**GENERALNY DYREKTOR  
DRÓG KRAJOWYCH I AUTOSTRAD**  
O.BY.Z-3.4341.83.1.WK.2016

**DECYZJA**

na lokalizację kanalizacji sanitarnej tłocznej  $\phi$  110 PE w pasie drogowym drogi krajowej nr 25 na działkach nr 624/1 i nr 624/2 w miejscowości Płocicz, gmina Kamień Krajeński, na niżej podanych warunkach:

Budowa sieci kanalizacji sanitarnej grawitacyjnej i tłocznej wraz z przyłączami, tłoczniami, przepompowniami i liniami zasilania energetycznego w miejscowości Płocicz, gm. Kamień Krajeński, dz. nr 545, obręb Płocicz 0010, jedn. ewid. 041301\_5 Kamień Krajeński

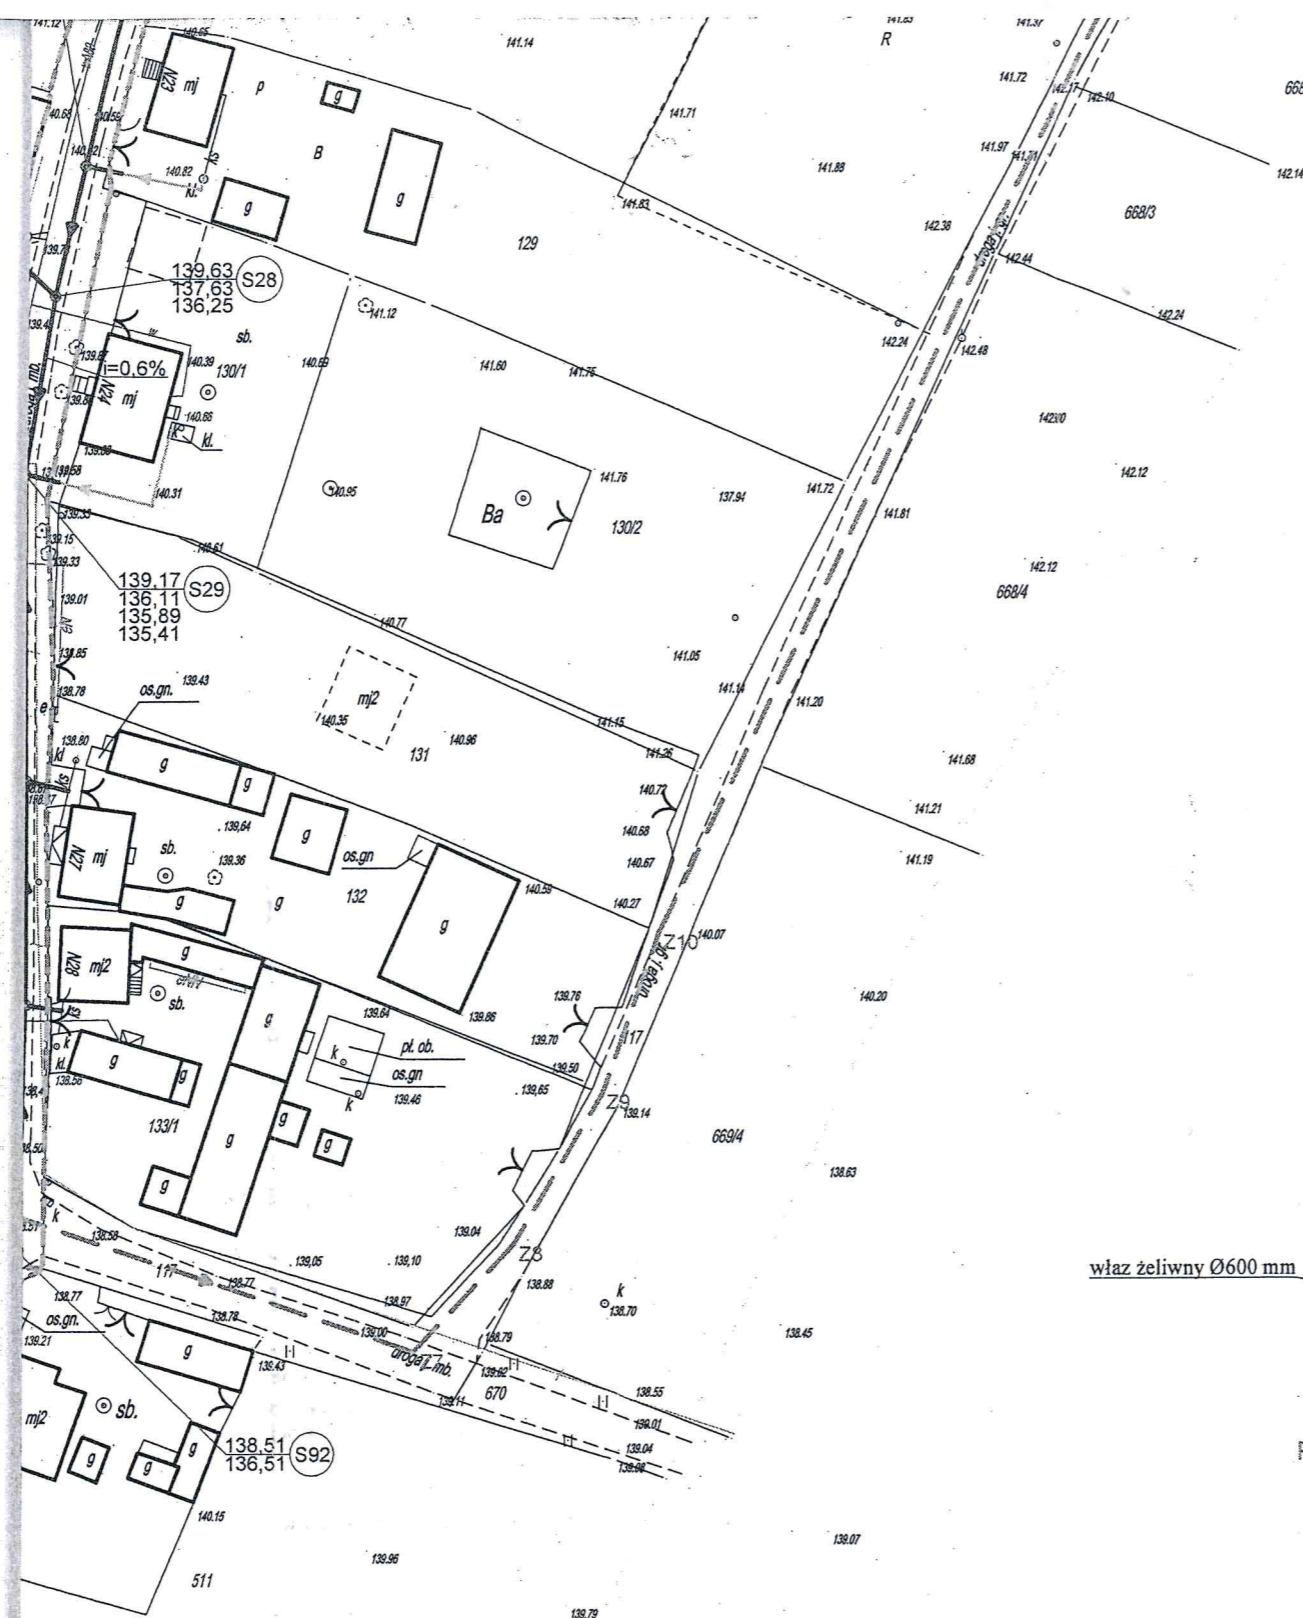
Ugodzono w zakresie pasa  
 drogowego DP M18C (dz. 107/2 i 505,  
 obręb ewid. Płocicz)

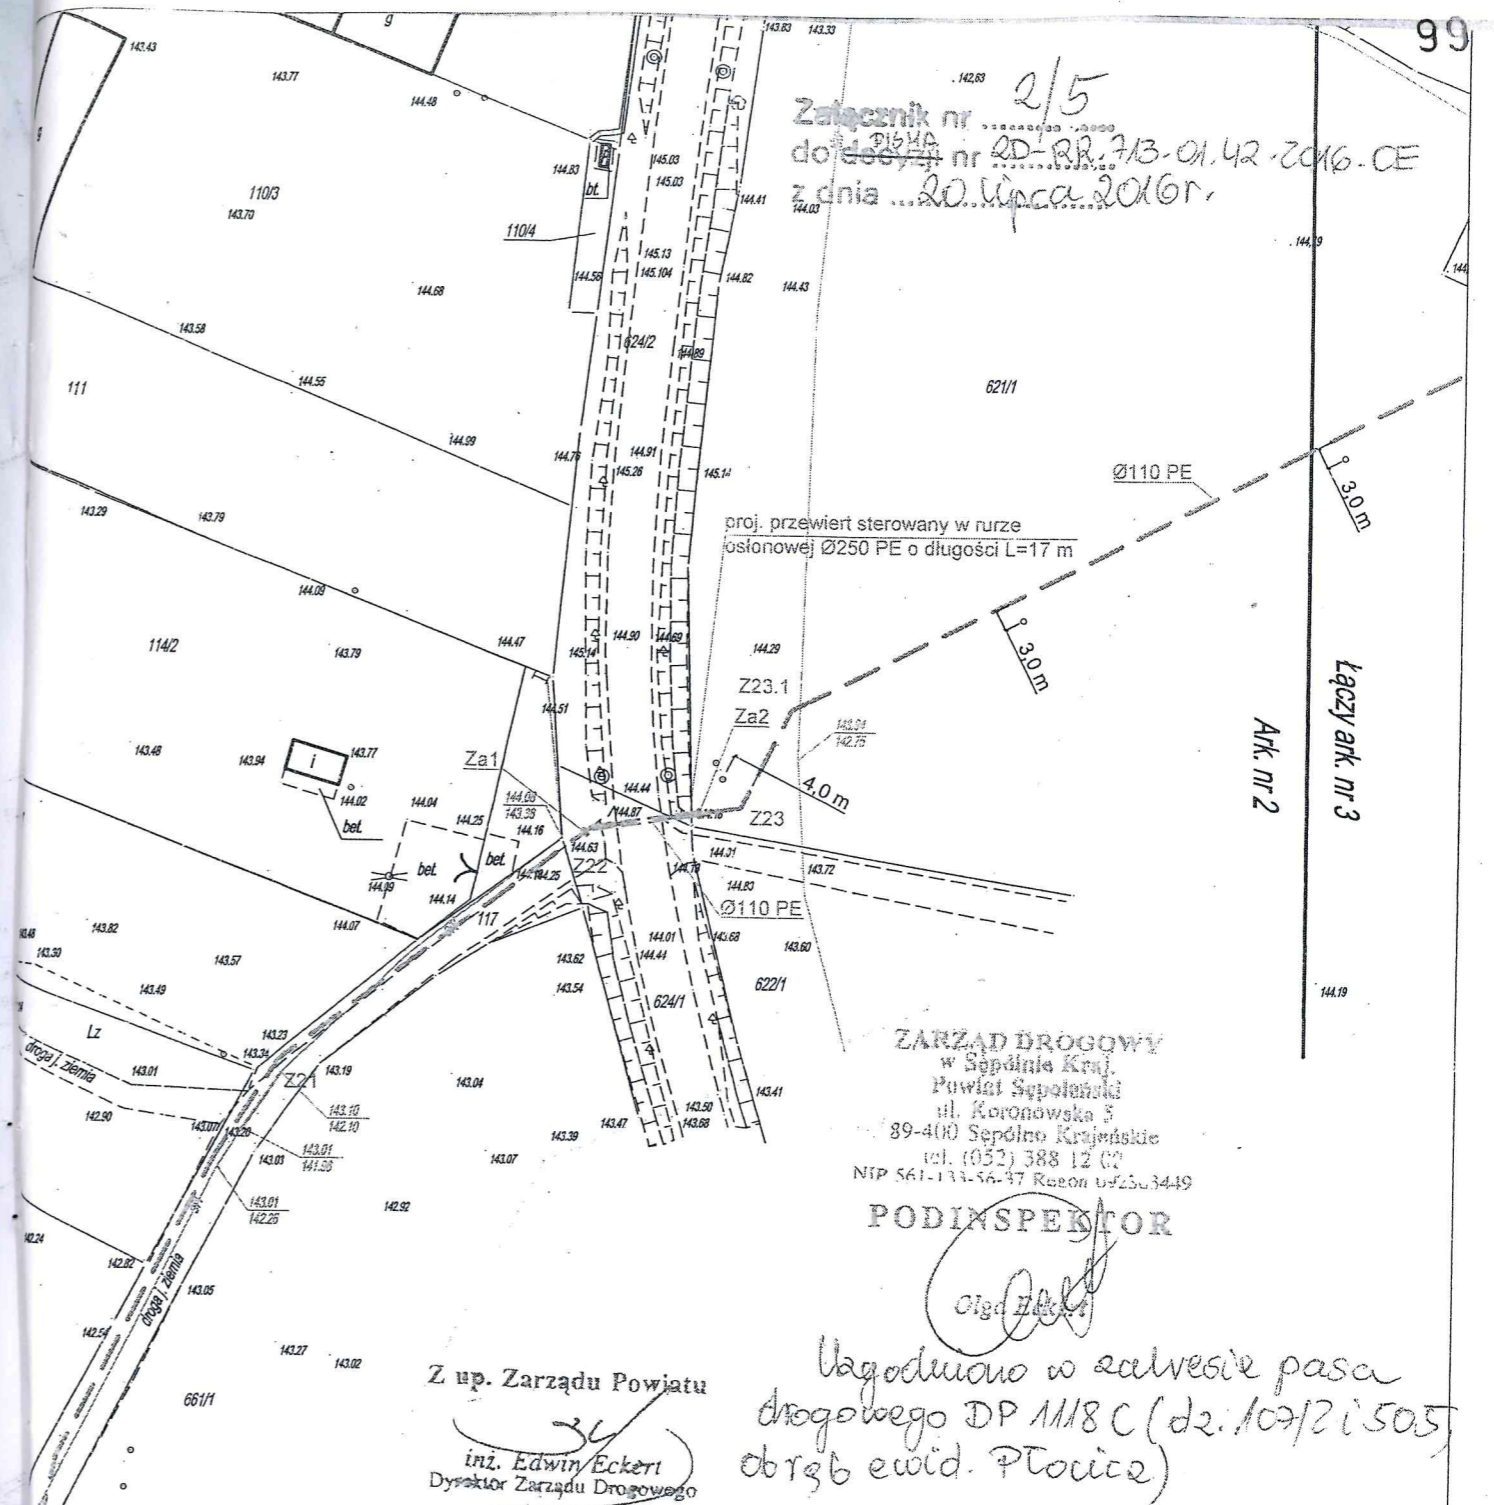
Ugodniono w zakresie pasa  
drogowego DP M18 C (dz. 107/2 i 505)  
obręb ewid. Płocicz

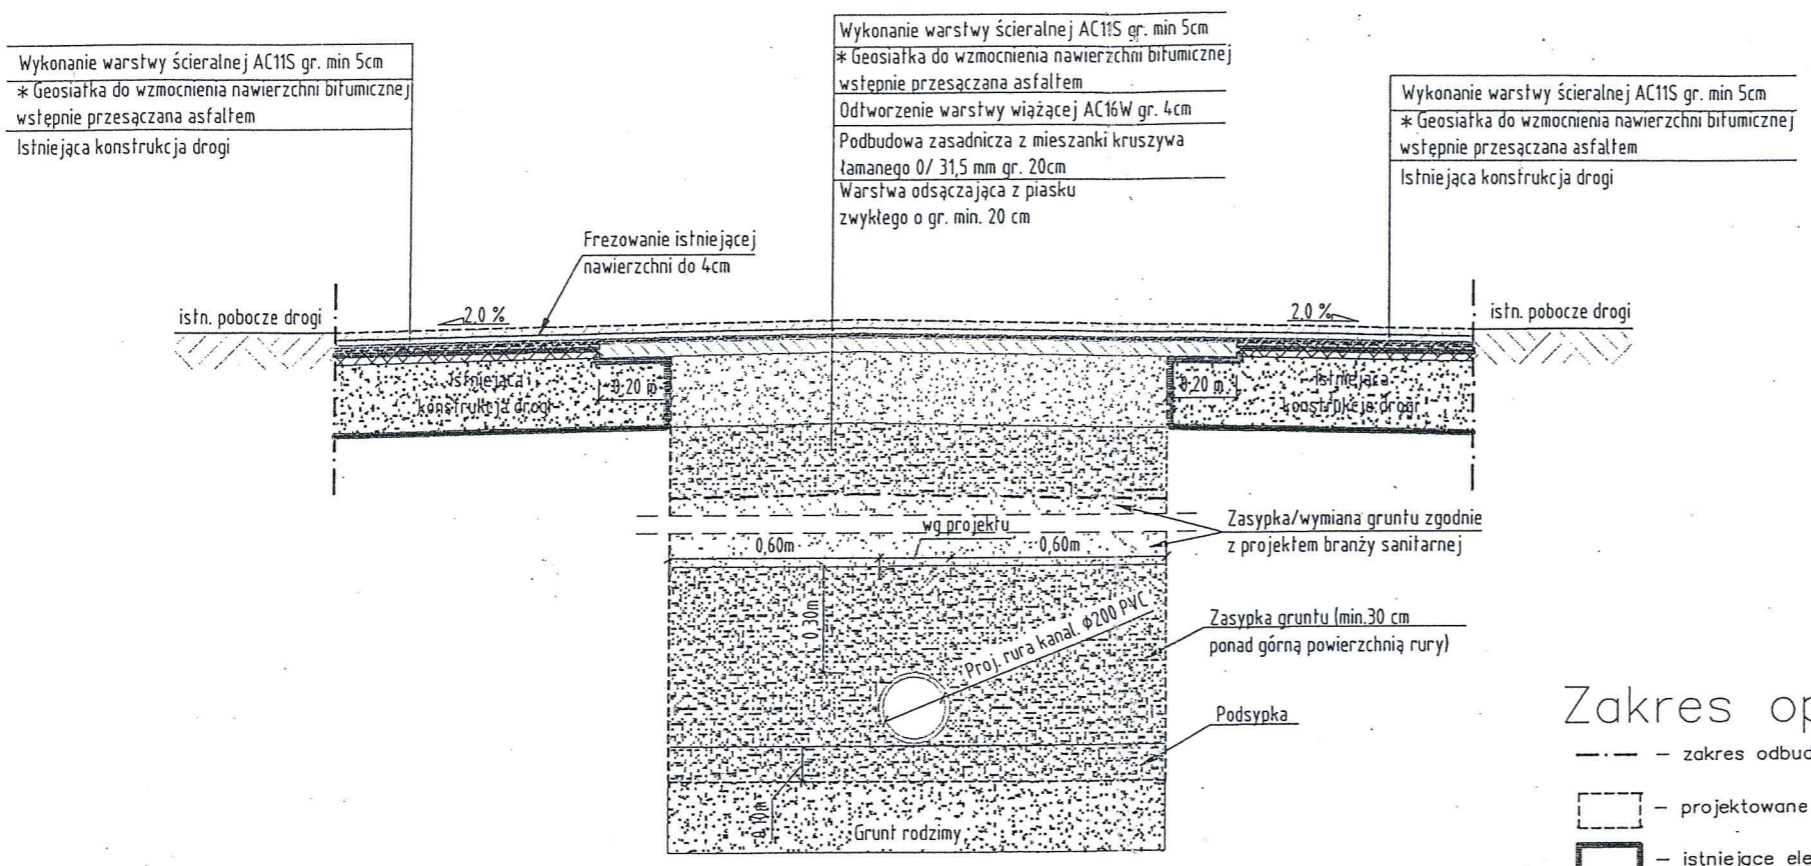
Uzgodnienie w zakresie  
 pasa drogowego DP 1118C  
 (działki: 107/2 i 505, PŁOCICZ)  
 Z up. Zarządu Powiatu  
*Edwin Eckert*  
 Dyrektor Zarządu Drogowego

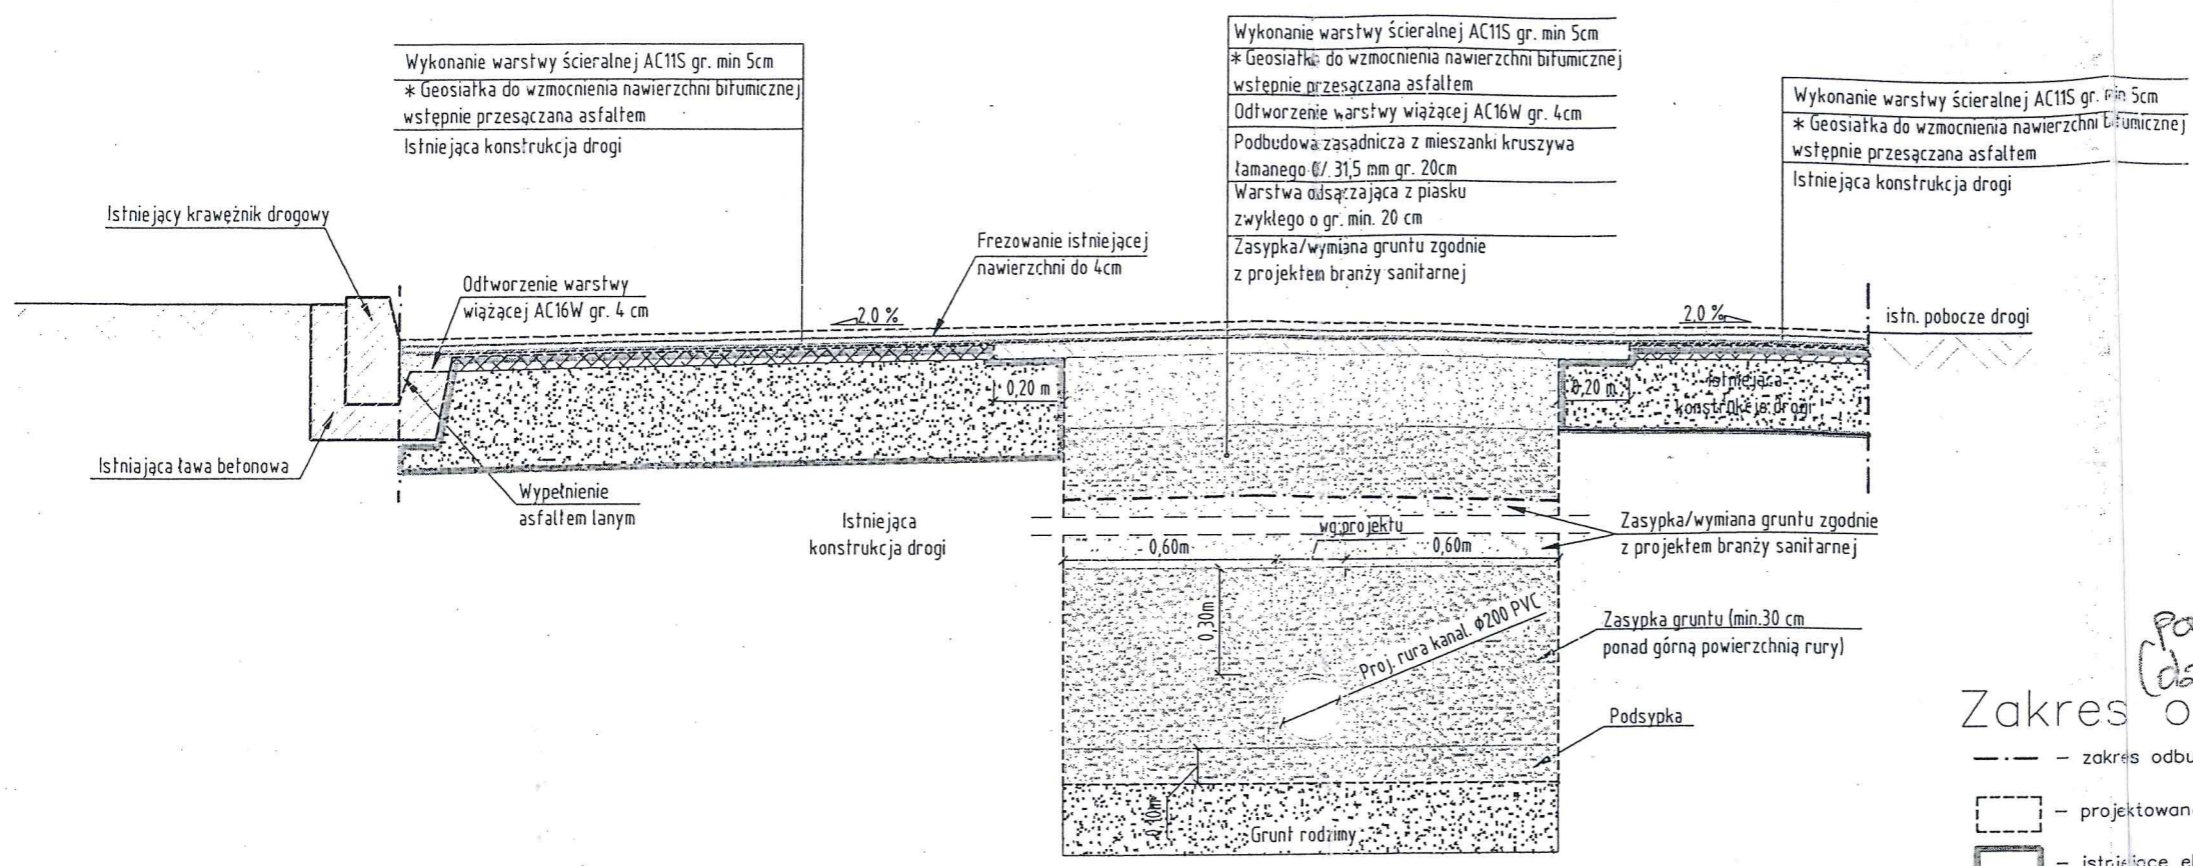
Uzgodnienie w sprawie  
 pasa drogowego DP.1118C  
 (dz. 109/2 i 505, Płocicz)
